PAPILDOMAS SUSITARIMAS NR. 7
PRIE STATYBOS DARBŲ RANGOS SUTARTIES Nr. S-15740
2021 m. balandžio 21 d., Telšiai

Rangos sutartis Nr. S-15740 „Nuotekų. Paviršinių (lietaus) nuotekų ir vandens tiekimo tinklų rekonstravimas Respublikos g., Kęstučio g., Birutės g., Turgaus a. bei vietinės reikšmės kelių (gatvių) rekonstravimas Respublikos g. su prieigomis Telšių mieste“

**APŽIŪROS PROTOKOLAS NR. 1
2020-11-04**

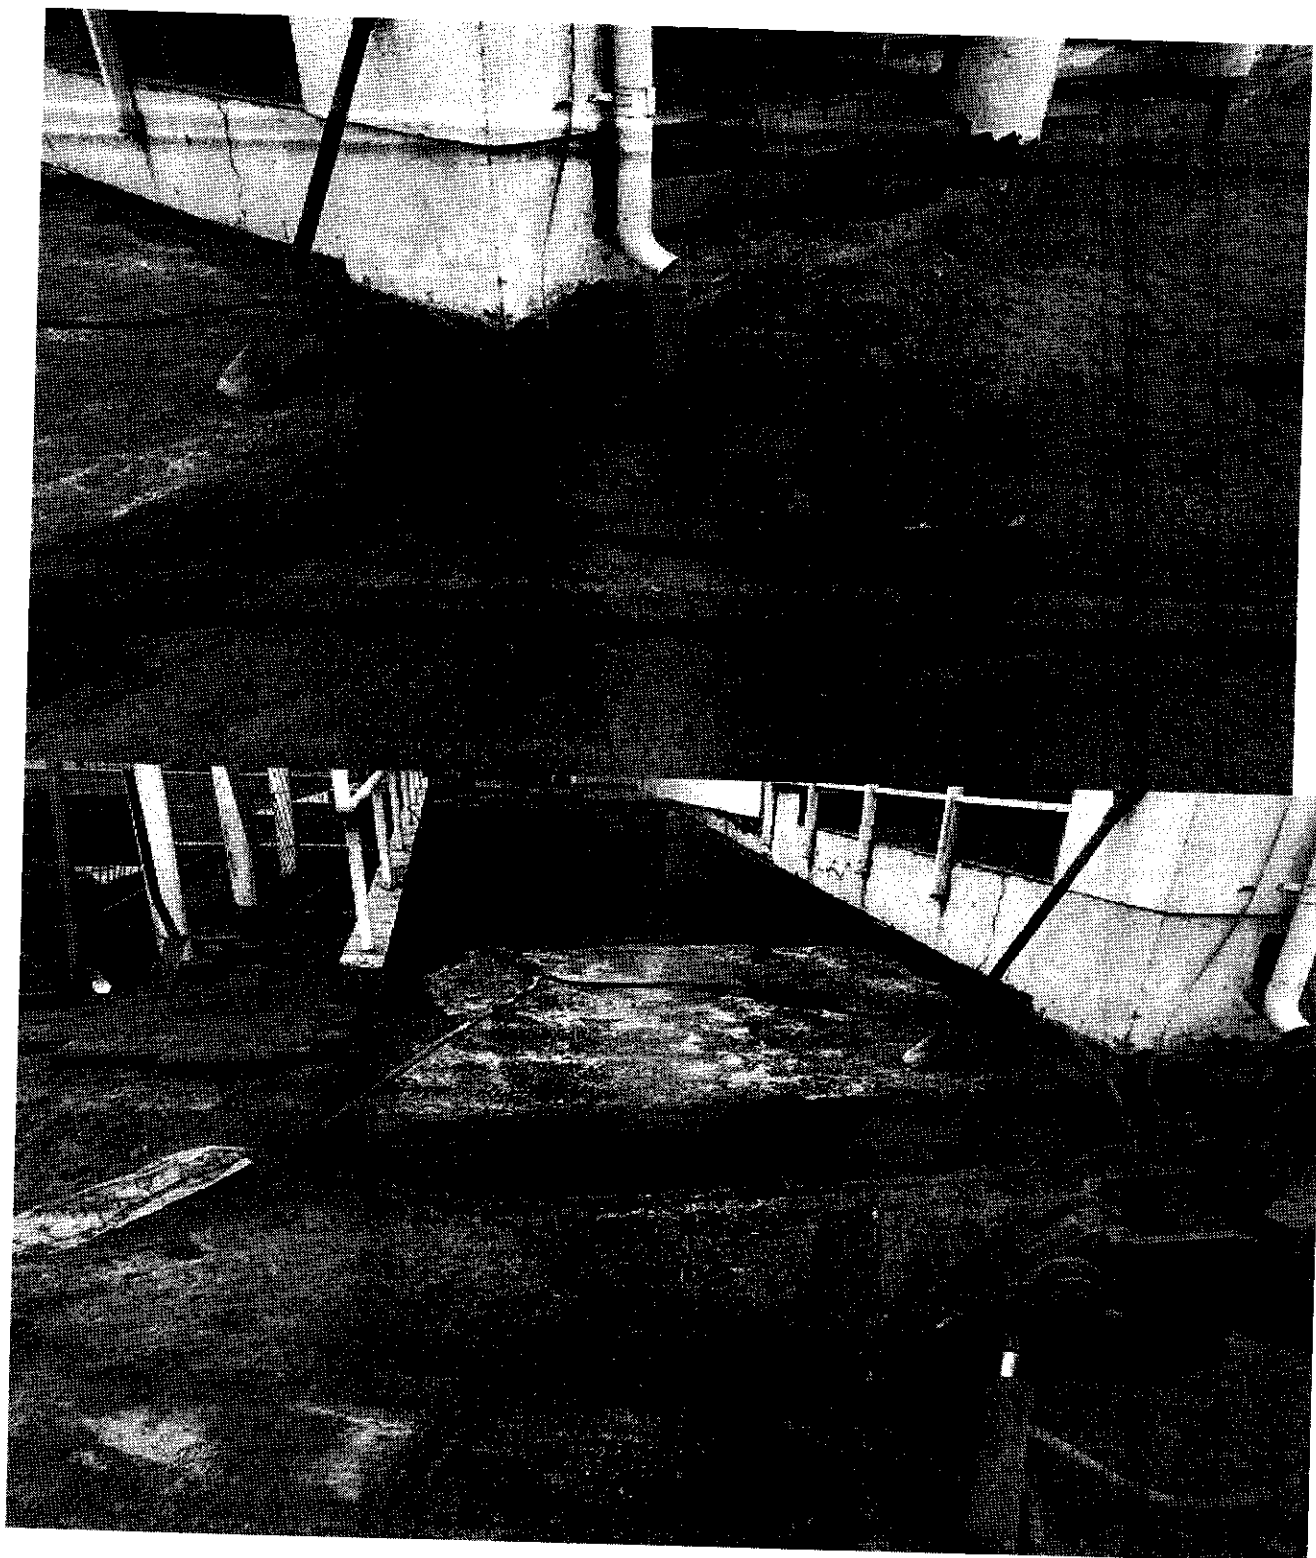
Respublikos g Pk 2+80- Pk 3+30 pastato cokolio tvarkymas, pakopos įrengimas.

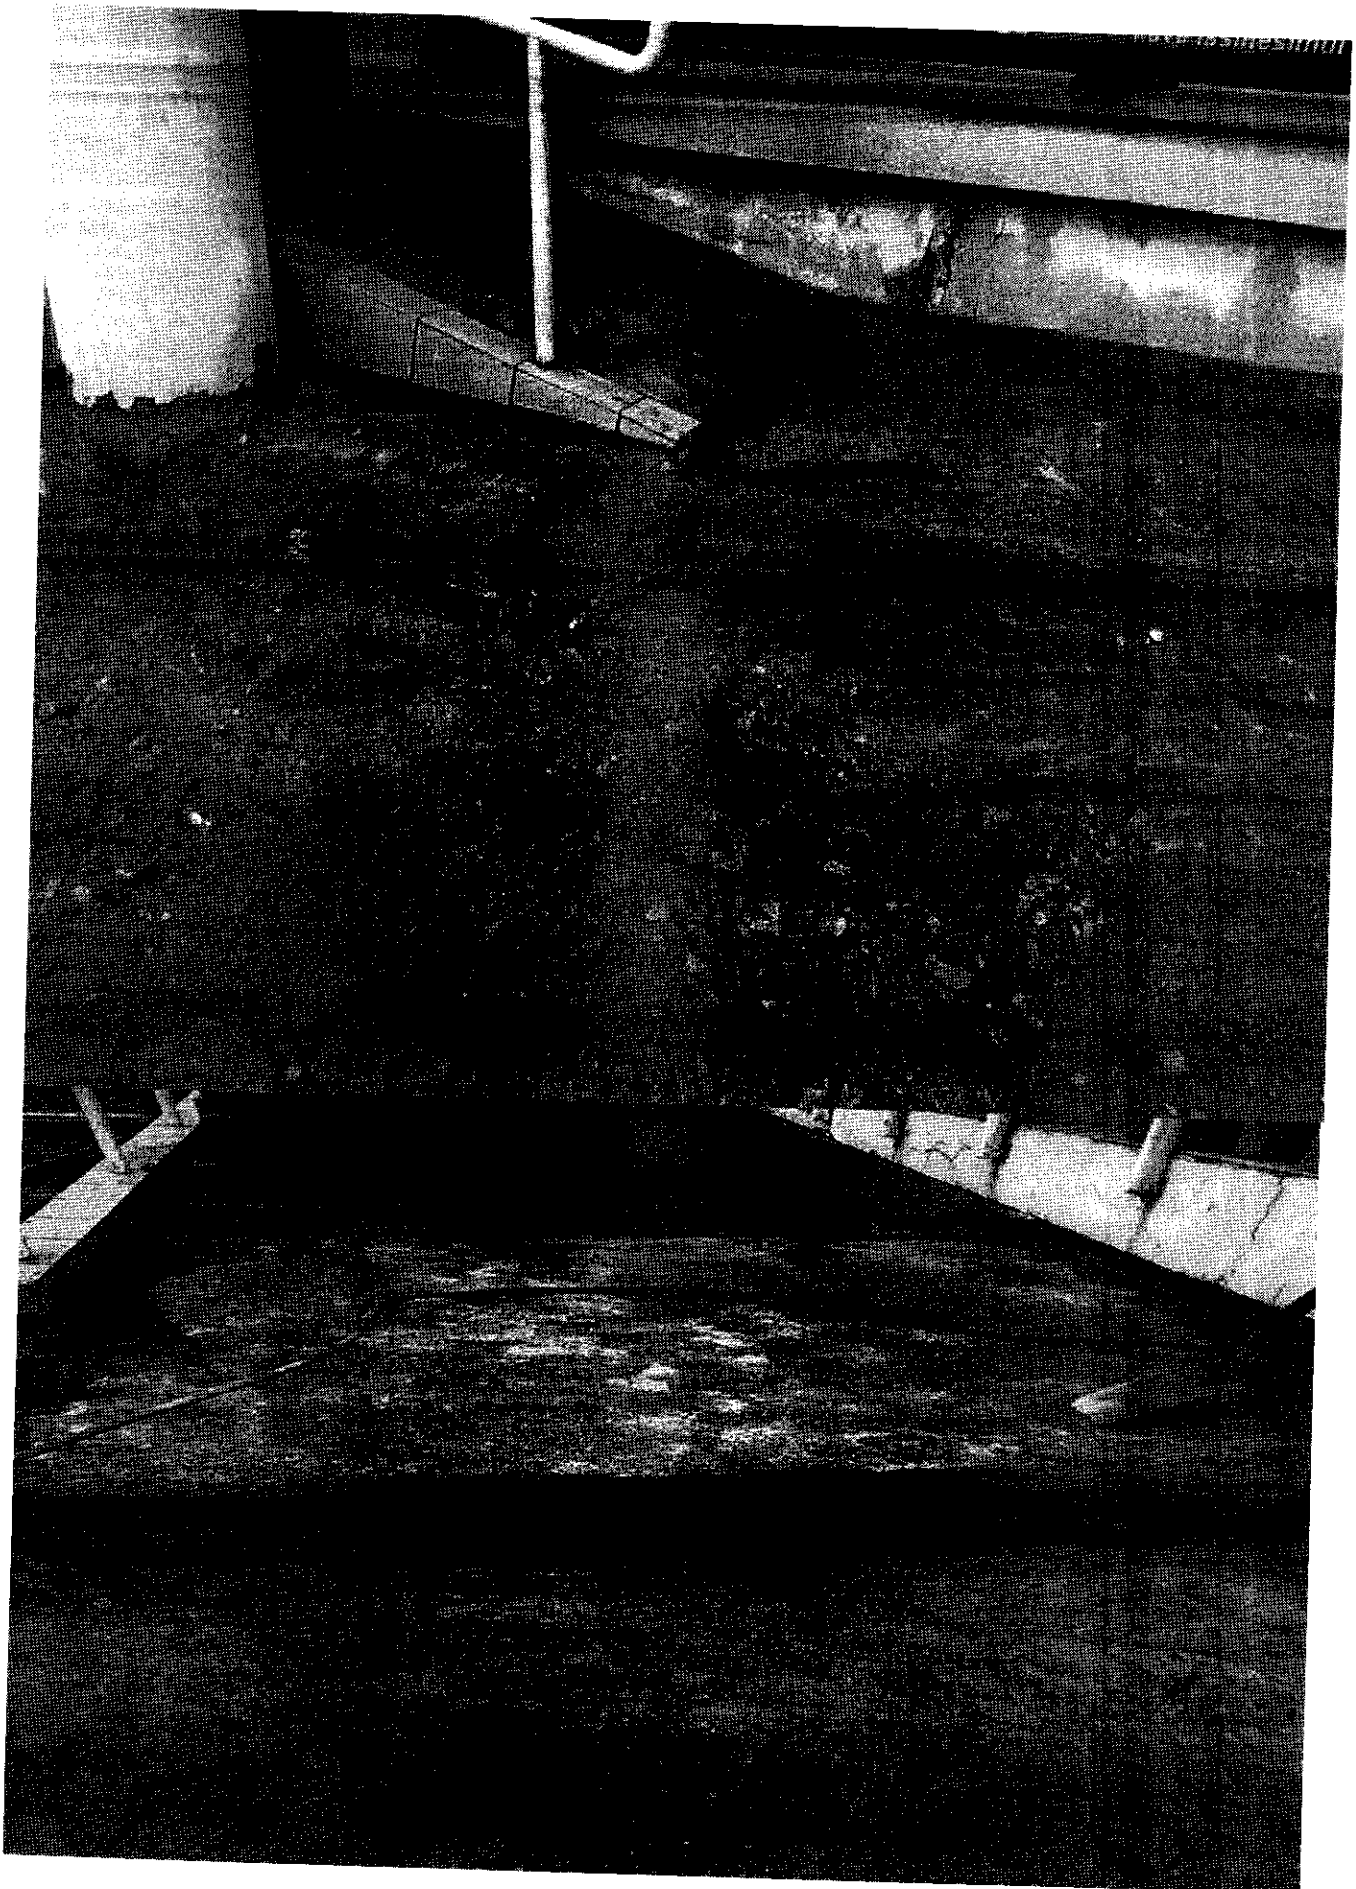
Respublikos g Pk 2+80- Pk 3+30 Naujos pakopos įrengimas. Neįgalių nuovažų įrengimas, vienoje ir kitoje laiptų pusėje.

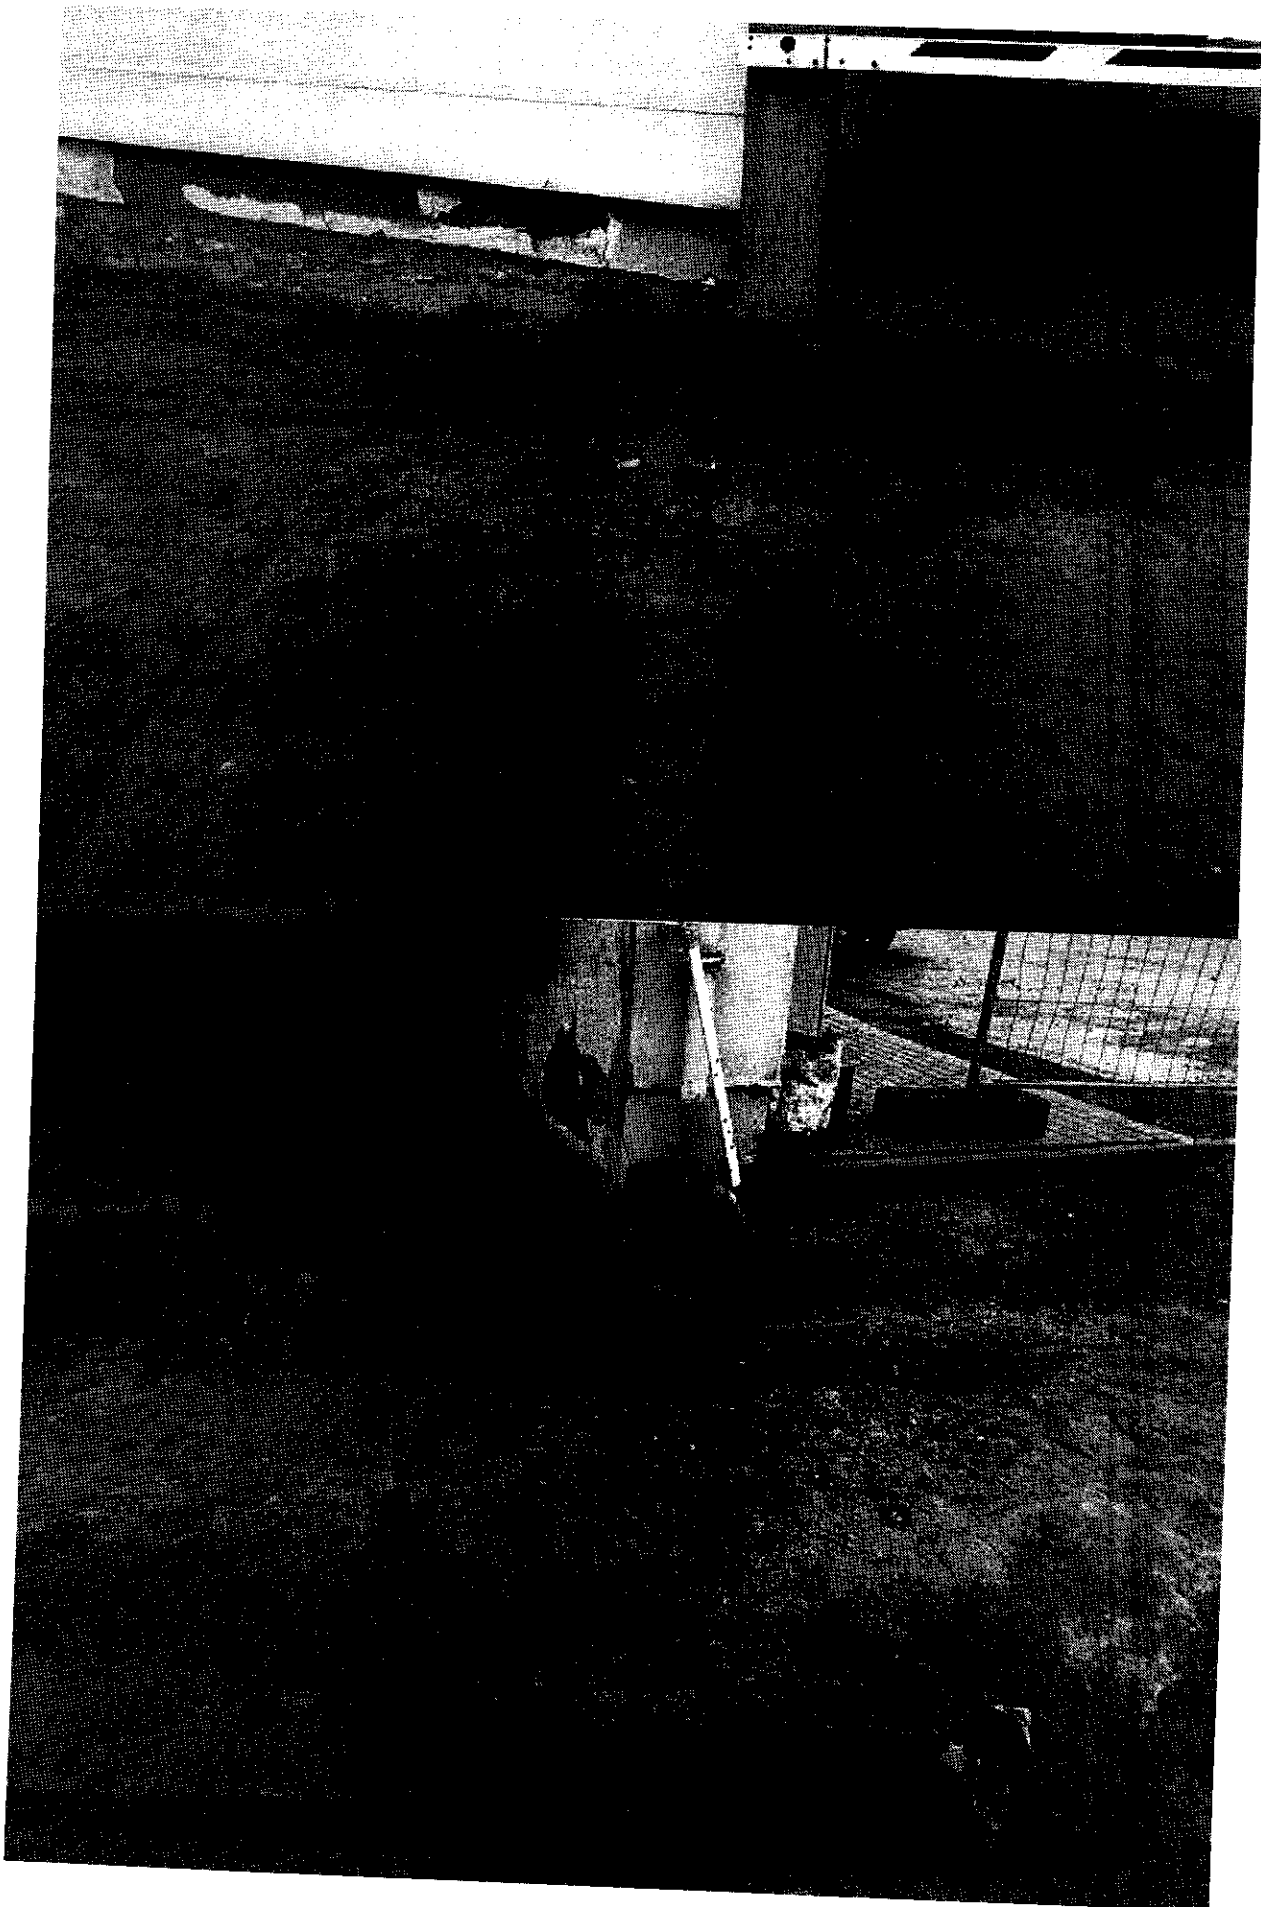
Respublikos g Pk 2+80- Pk 3+30 Naujos pakopos įrengimas. Neįgalių nuovažų įrengimas, vienoje ir kitoje laiptų pusėje.

Respublikos g Pk 2+80- Pk 3+30 Įvažiavimo vartų, demontavimas, ir pastatymas atgal pagal naują situaciją.

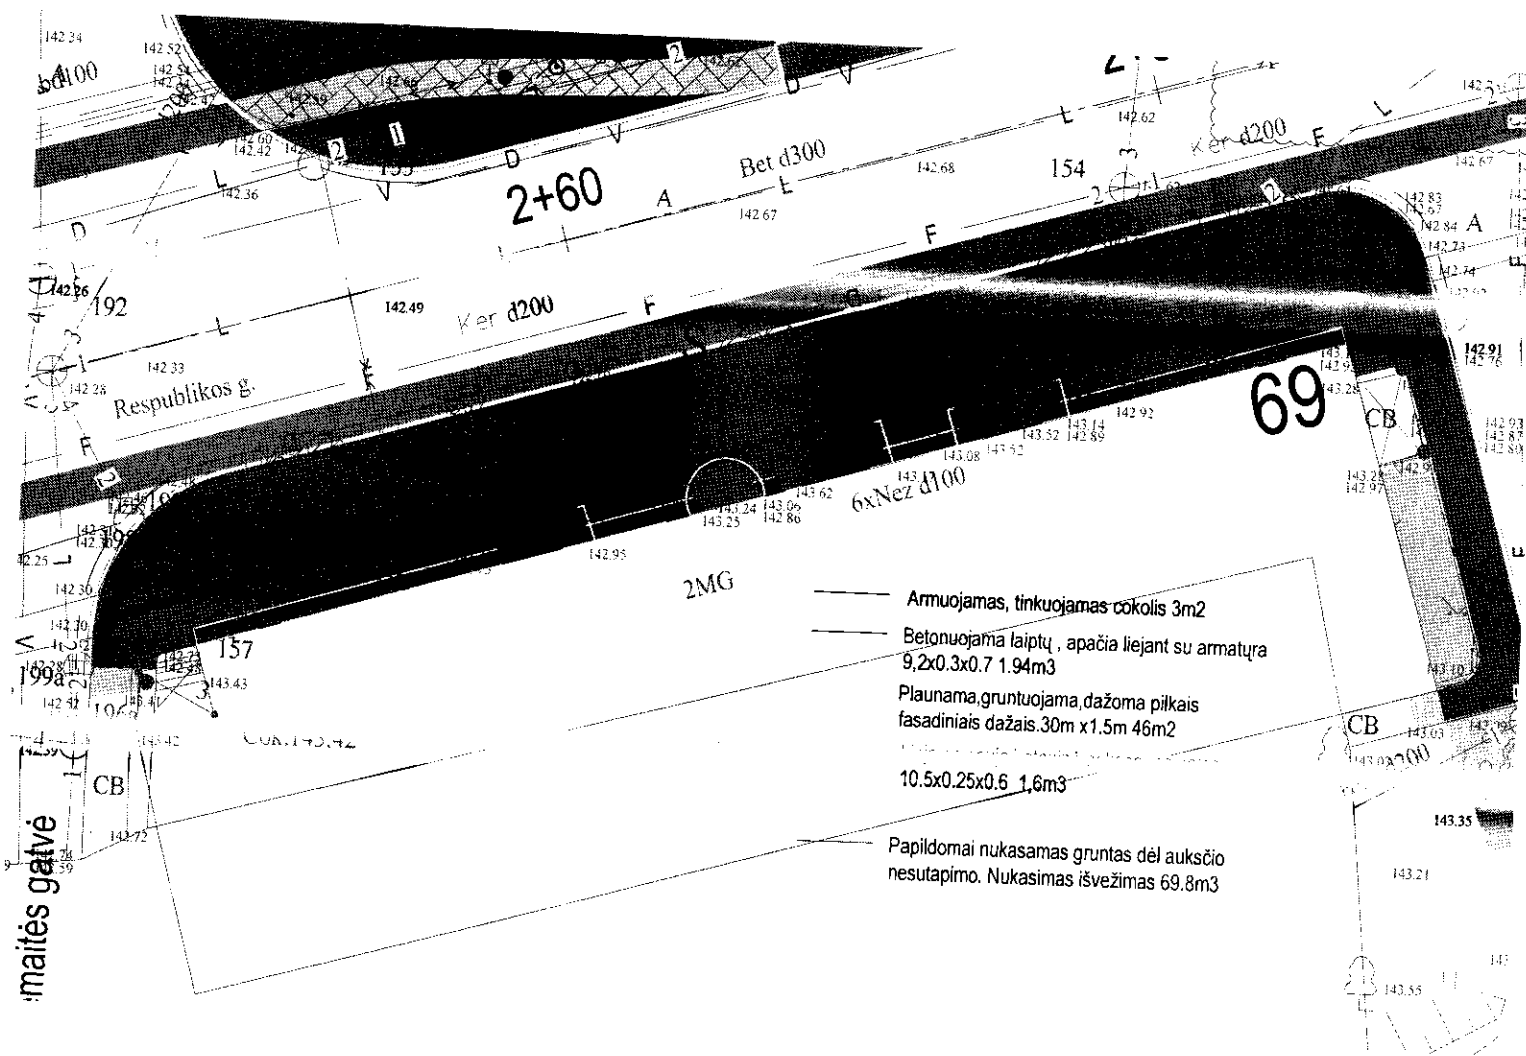
1. Atstatomas betono trinkelio dangas, esančias ties Respublikos g. 69 namu, PK 2+50 – PK 2+80, dėl projektinių sprendinių ir jų altitudžių reikalinga nuleisti 170 mm.
2. Įrengti papildomas laiptų pakopas, patenkančias į pėsčiųjų tako ribas, sustiprinti esamų laiptų perimetrą (žiūrėti schemą, nuotraukas).

- Nukasti ir išvežti papildomą nužeminto grunto kiekį 69.80 m³;
- Sutvirtinti ant smėlio pagrindo įrengtus laiptus betonuojant atraminę sienelę, ankeriuojant armatūra prie esamų laiptų ir sutvirtinant papildomai rišant, tankinant 10 mm storio armatūra, 1,90 m³;
- Įrengti keturias naujas betonines laiptų pakopas ties Respublikos g. 69, PK 2+50 – PK 2+80, 1,60 m³;

Reikalingi projektuotojo sprendiniai dėl laiptų apdailos.

- Armuojamas, tinkuojamas cokolis 3m²
- Betonuojama laiptų, apačia liejant su armatūra 9,2x0.3x0.7 1.94m³
- Plaunama, gruntuojama, dažoma pilkais fasadiniais dažais. 30m x 1.5m 46m²
- 10.5x0.25x0.6 1.6m³
- Papildomai nukasamas gruntas dėl aukščio nesutapimo. Nukasimas išvežimas 69.8m³

Fotofiksacija

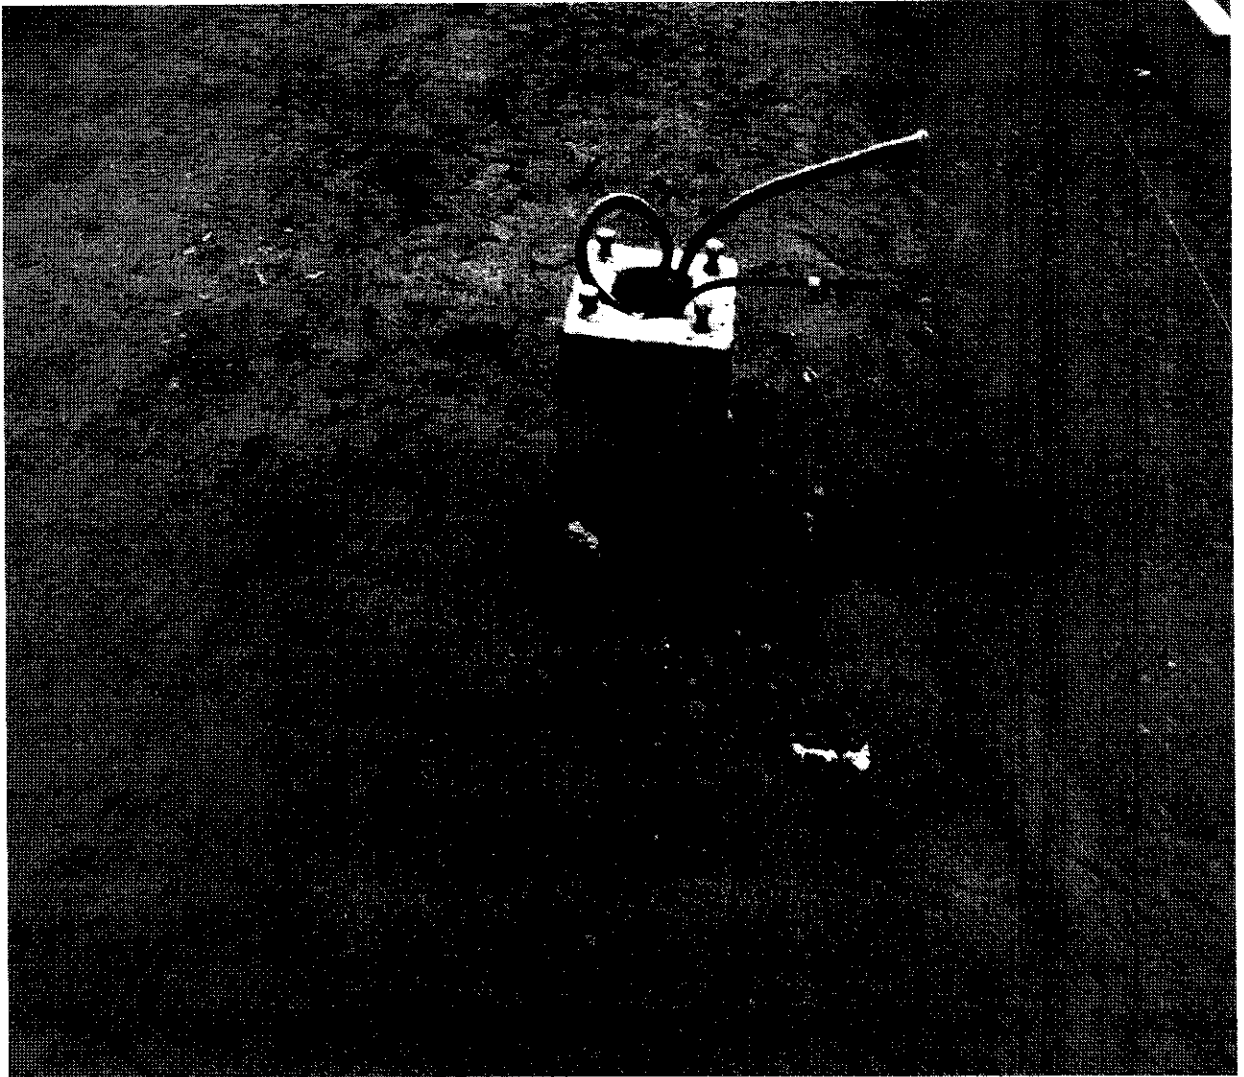
— Demontuojami kelio bortai, pjaunamas 20cm asfalto ruožas
